SERVICE INFO – INA 0083

av oljud i hjälppaggregatdriften hos Ford Transit

Modell: Transit

Best.nr.: 535 0223 10

Bild 1: Utbyte av fast remskiva mot generatorfrinav

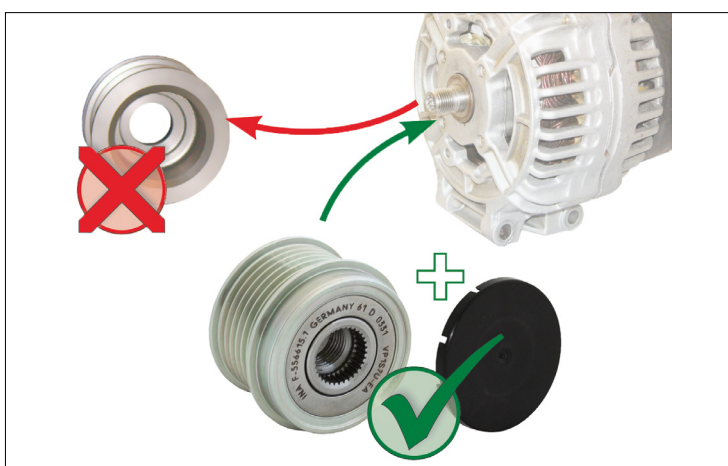
Bild 2: Vid montering av generatorfrinav på växelströmgenerator Bosch skall den medlevererade distansbricka med tjocklek 1,4 mm användas!

Som följd av kraftiga dynamiska rörelser hos spårremmen, kan kraftigt oljud uppstå hos fordon med fast generatorremskiva.

Som teknisk lösning marknadsför Schaeffler Automotive Aftermarket ett generatorfrinav till dessa fordon. Detta minskar den dynamiska belastningen i hjälppaggregatdriften och förhindrar på så sätt uppkomsten av buller.

Schaeffler Automotive Aftermarket rekommenderar att den fasta remskivan byts ut mot generatorfrinav 535 0223 10 hos de nämnda fordonen.
